Oggetto: *[ID_VIP: 4868] Procedura di VIA ai sensi dell'art. 23 del D.Lgs. 152/2006 e ss.mm.ii. relativa alla realizzazione di un parco eolico costituito da 10 aerogeneratori da 4,2 MW ciascuno per una potenza complessiva di 42 MW, ricadente nel Comune di troia (FG) in località "Montalvino-Cancarro".
RICONTRONOTA COMUNE DI TROIA PROT. 23771 DEL 22/11/2019*

Il parco eolico in progetto prevede l'installazione di n. 10 aerogeneratori di grande taglia aventi ciascuno la capacità di 4,2 MW. L'idea progettuale prevede due fronti principali di installazione che dividono le turbine in altrettanti gruppi: n. 5 da realizzarsi in località "Cancarro" e n. 5 da realizzarsi in località "Montalvino". Tramite un cavidotto interrato di collegamento in MT si prevede di collegare separatamente i due blocchi al punto di connessione che ricade baricentrico rispetto a tutto il parco eolico.

Taverna Cancarro

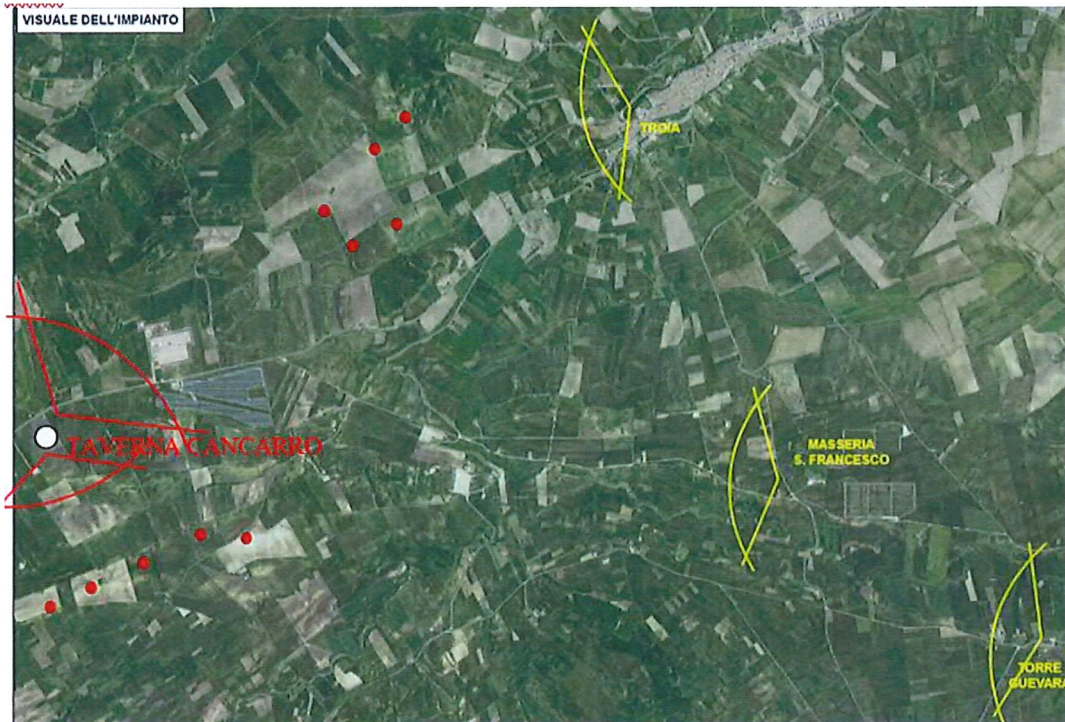
A titolo esemplificativo si rappresentano due beni e luoghi sensibili dai quali sarebbe stato interessante vedere l'inserimento del progetto nel territorio e posti a distanze inferiori a 2000 mt da esso e cioè Taverna Cancarro e Masseria Goffredo distanti rispettivamente 1500 e 1900 dall'impianto.

- E2i:
l'elaborato relativo alle fotosimulazioni originariamente inserito nel progetto – 8HW7PE8_SIA_TAV_I03_Visuali panoramiche – è stato sottoposto ad una profonda revisione ed integrazione che ha portato alla valutazione specifica di 62 punti percettivi. Nello dettaglio: Masseria Goffredo scheda n. 36, Masseria S. Ciro scheda n. 16; Masseria Porta di Ferro scheda n. 39 e Taverna Cancarro scheda n. 59. Dagli approfondimenti svolti si evincono due considerazioni fondamentali: 1) l'impianto non è mai visibile nella sua interezza; 2) la presenza di altri aerogeneratori fa sì che la proposta progettuale sia inserita nel contesto senza snaturarlo.
